**Avis de la Mission régionale
d'autorité environnementale de Corse
sur un projet de centrale photovoltaïque au sol sur
le territoire de la commune
d'ALERIA (Haute-Corse)**

n°MRAe 2020-PC6

Localisation du projet : Commune d'Aleria

Demandeur : SARL Corsicasole 22

Illustration 4 : corridors écologique (source : étude d'impact)

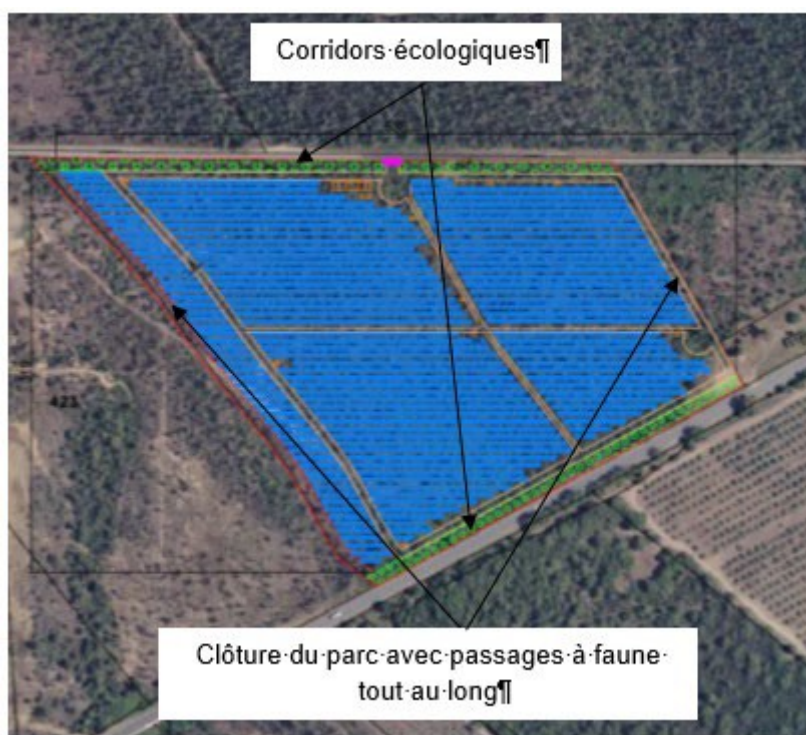
La MRAE recommande de compléter l'étude d'impact et de prendre en compte la présence d'autres parcs à proximité, afin de s'assurer que la mesure de réduction MR-4 est suffisante pour assurer la bonne circulation des espèces.

En complément de la nécessité de déposer une demande de dérogation au titre des espèces protégées pour la tortue d'Hermann, la MRAE recommande de compléter l'étude d'impact pour éviter la destruction des lézards tyrrhénien et des ruines et de proposer des mesures adaptées en conséquence.
